NOTA VAN ZIENSWIJZEN EN  
AMBTSHALVE WIJZIGINGEN

TAM-OMGEVINGSPLAN  
“HOOFDSTUK 22F,  
ROUCOULEUR GLORIEUXLAAN  
VUGHT ”

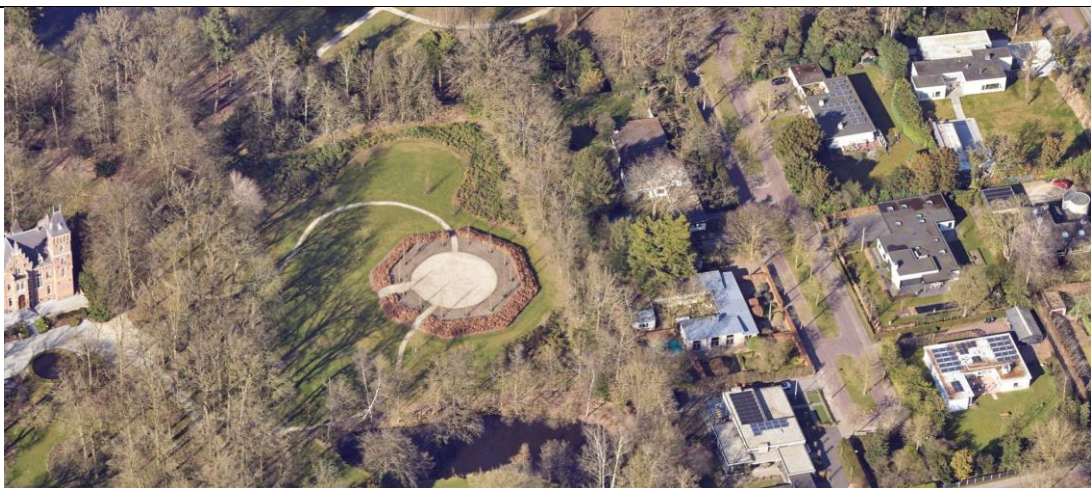
| 1.1 | <p data-bbox="288 378 624 409"><b><u>Samenvatting zienswijze</u></b></p> <p data-bbox="288 439 1380 546">Reclamant geeft aan dat hij bezwaar maakt tegen de voorgestelde bouwmassa's en hoogten, positionering van de bouwvlakken, schaduwwerk, verlies van privacy en het vervallen van een vrij uitzicht op landgoed Roucouleur.</p> <p data-bbox="288 575 571 607"><u>Aantasting woongenot</u></p> <p data-bbox="288 636 1380 864">Volgens reclamant heeft de geplande activiteit van de ontwikkeling voor 4 woningen op Landgoed Roucouleur in Vught nadelige impact op het woongenot van zijn woning. Het vrije uitzicht op landgoed Roucouleur komt te vervallen. Er wordt door reclamant gevreesd voor zijn privacy vanwege de voorgestelde bouwmassa's en de positionering van één groot bouwvlak voor 2 woningen in het verlengde van zijn woonhuis. Tot slot het verlies van namiddag-/avondzon in zijn achtertuin en woning.</p> <p data-bbox="288 893 1380 1115">Reclamant refereert naar de randvoorwaarden die vanuit de gemeente geformuleerd zijn en de onbegrijpelijke draai die gemaakt is door de gemeente in de nu geformuleerde regels voor deze nieuwe ontwikkeling waarin er de mogelijkheid is om 3 bouwlagen met een maximum van 12 meter te bouwen. Met voorkeur plat of eventueel lessenaarsdak. Dit terwijl de gemeente maximaal 2 bouwlagen en afgedekt met kap heeft aangegeven in haar randvoorwaarden.</p> <p data-bbox="288 1144 1380 1411">In de brief van het College van B&amp;W 27/28 september 2016 aan Reinier van Arkel staat dat er alleen bebouwing toegelaten kan worden die past binnen het landgoedkarakter en die bestaat uit 2 bouwlagen met een schuin (pannen)dak. In de brief van het College van B&amp;W van 21/22 februari 2019 aan Peter Projectontwikkeling Schaijk B.V. gaat het ook over 2 bouwlagen met een schuin dak, waarbij de bebouwing ondergeschikt moet zijn aan het hoofdgebouw. Woningen met een volume van 3.250 m<sup>3</sup> of 2.610 m<sup>3</sup> zijn niet ondergeschikt.</p> <p data-bbox="288 1440 1380 1738">Om dit in perspectief te plaatsen maakt reclamant de volgende vergelijking: grotere vrijstaande woningen hebben een volume van circa 500 m<sup>3</sup>. Bij ruimte voor ruimte woningen in het buitengebied wordt de grens gelegd bij 1.000 m<sup>3</sup>. Veel meer dan normaal wordt toegestaan met als het doel de ruimte voor ruimte regeling aantrekkelijk te maken. Maar in onderhavige ontwikkeling gaat het om volumes die letterlijk vele malen groter zijn. Daarnaast richt de bebouwing die onderhavig TAM-omgevingsplan mogelijk wil maken zich niet op het landgoedkarakter. Terwijl dit eerder wel een voorwaarde was.</p> <p data-bbox="288 1767 1380 1951">Tevens laten de regels toe dat losstaande bijgebouwen (tot maximaal 5 meter hoog) op de randen van de bouwpercelen kunnen worden geplaatst, deze staan op korte afstand (13,4 meter) van reclamant. Aangebouwde bijbehorende bouwwerken (maximaal 4 meter hoog) zijn ook toegestaan. Verder bestaat in de regels zelfs nog de mogelijkheid om de aangebouwde bijbehorende bijgebouwen 7 meter hoog te maken. Dit zou dus</p> |

kunnen betekenen dat er volgens reclamant op de perceelsgrens zelfs 7 meter hoog gebouwd kan worden.

Het gevolg (voor reclamant) is dat er woningen van eenzelfde bouwhoogte mogelijk zijn, maar in een iets andere vorm. Dit is geen wezenlijke wijziging van plannen of afwijking van randvoorwaarden die het belang van indiener onevenredig aantasten.

Aan de woning aangebouwde bijbehorende bouwwerken zijn inderdaad tot een maximum goot-/bouwhoogte van 4 meter toegestaan om zodoende aan te kunnen sluiten bij de hoogte van de begane grond van het hoofdgebouw. Bijbehorende bouwwerken die direct aan de woning grenzen zullen veelal in het bouwvlak of direct grenzend aan het bouwvlak worden gesitueerd. Deze aangebouwde bouwwerken kunnen dan ook niet tot in de perceelsgrens reiken gezien de afstand van het bouwvlak tot de perceelsgrens (15 - 17 meter) in combinatie met de groenfunctie ter plaatse van de bestaande houtsingel. Hier is de afstand 10 – 12 meter. Ook hier geldt dat de maatwerkoplossing gerelateerd is aan de stedenbouwkundige afweging waarbij is bepaald dat er op het terrein voldoende ruimte is om tot een aanvaardbare inpassing van de woningen te komen, die verder geen ruimtelijke relatie aangaan met de woning van reclamant. Een maatwerkregeling voor de nieuwe woningen tast ook de belangen van reclamant daarmee niet aan en staat in juiste verhouding tot de bouw en gebruiksregels binnen het plan.

### Stedenbouwkundig plan heeft geen enkele aansluiting bij bestaande context

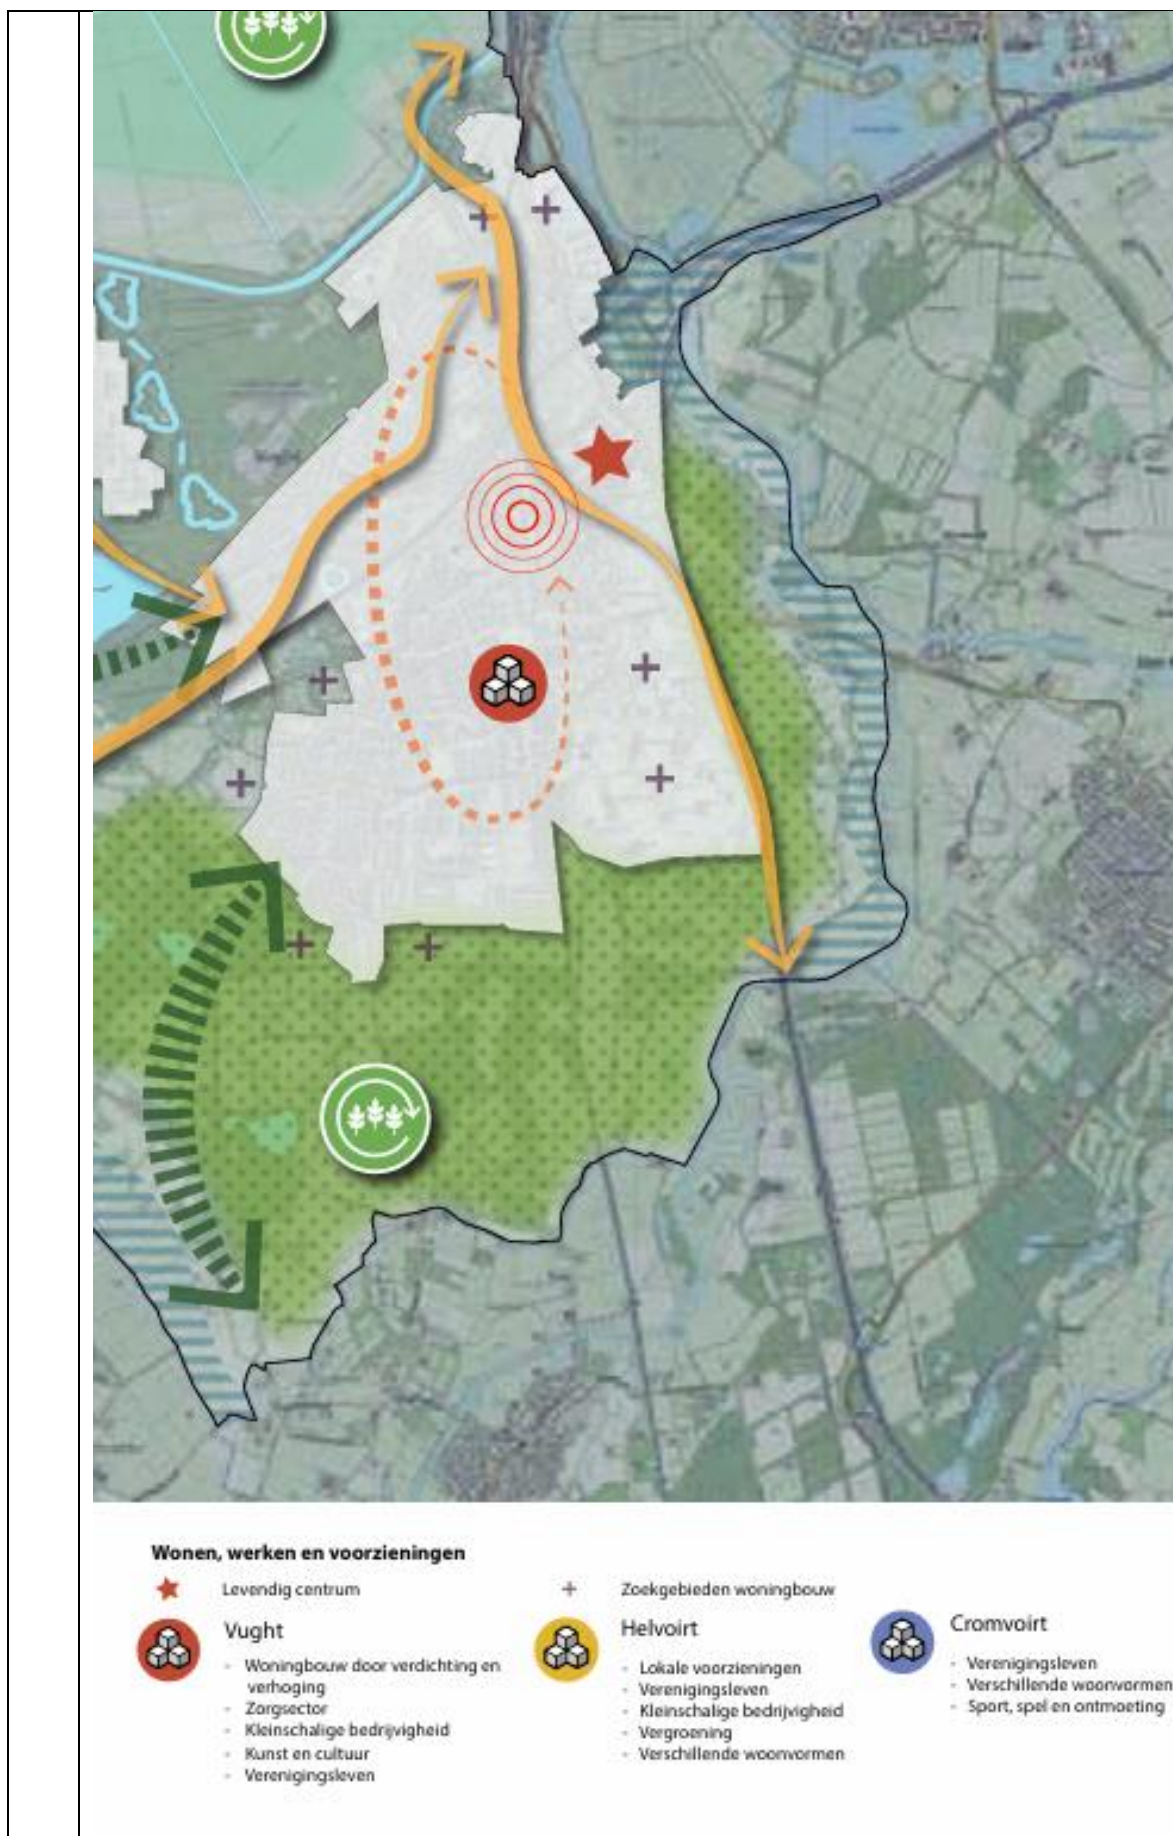
Door reclamant wordt verwezen naar het stedenbouwkundige plan. Reclamant valt hierbij op dat de nieuwbouw in maat en schaal wel aansluit bij het landhuis, maar wel veel dichter bij de bungalowtypologie staat dan bij het landhuis. Een aansluiting in maat en schaal op de éénlaagse bungalowtypologie is dan veel logischer en passend in het landgoed.

Tevens wordt in het stedenbouwkundig plan gesproken over landschapskamers. De genoemde landschapskamer is volgens reclamant gelegen tussen de bestaande bomen en is verder nergens toegelicht/vastgelegd. Zoals eerder benoemd door reclamant zijn de terugliggende volumes nergens gedefinieerd in de regels van het TAM-omgevingsplan en dus ook niet te handhaven door de gemeente. Ook hieruit lijkt een inpassing met éénlaagse bungalowtypologie beter te passen.

Tot slot wordt door reclamant verwezen naar het verslag van de omgevingsdialoog waarin letterlijk staat dat er geen aansluiting wordt gezocht bij de woningen aan de Willem van Beuningenlaan gelet op de afstand tot de bestaande bebouwing. Echter, de afstand van de buitengrens van het meest oostelijke bouwvlak tot aan de bungalow van reclamant is circa 26 meter. Terwijl de afstand van het meest westelijk bouwvlak tot aan landhuis Roucouleur circa 40 meter is. Deze stedenbouwkundige opzet strookt niet met bovenstaande uiteenzetting.

Zoals is toegelicht in het plan, is geconstateerd dat het landgoed waartoe het plangebied behoort, een gelaagde opbouw kent, waarbij het landhuis het hoofdmonument vormt. Het plangebied heeft binnen het landgoed een ruimtelijk functioneel zelfstandige plek, wat onderstreept wordt door het bomenkader rond de locatie. De ruimtelijke inrichting en functie van het plangebied is door de tijd heen gewijzigd, zo is ook toegelicht. Op voordracht van de gemeente heeft initiatiefnemer een plan uitgewerkt dat inspeelt op deze zelfstandige ligging en waarbij de historische ligging als onderdeel van de oude verdedigingswerken inspiratie is geweest voor een hedendaagse vormgeving van het stedenbouwkundige plan. Daarbij is de nieuwbouw in maat en schaal en verschijning ondergeschikt aan het landhuis als hoofdmonument. Ofwel; daar waar aansluiting, c.q. afstemming op de omgeving wenselijk is, is dit gedaan. Daarnaast is voor nadere invulling een stedenbouwkundig en ruimtelijk concept uitgevoerd, waarbij recht wordt gedaan aan de karakteristieke eigenschappen van de landschapskamer waarbinnen de ontwikkeling plaats vindt.
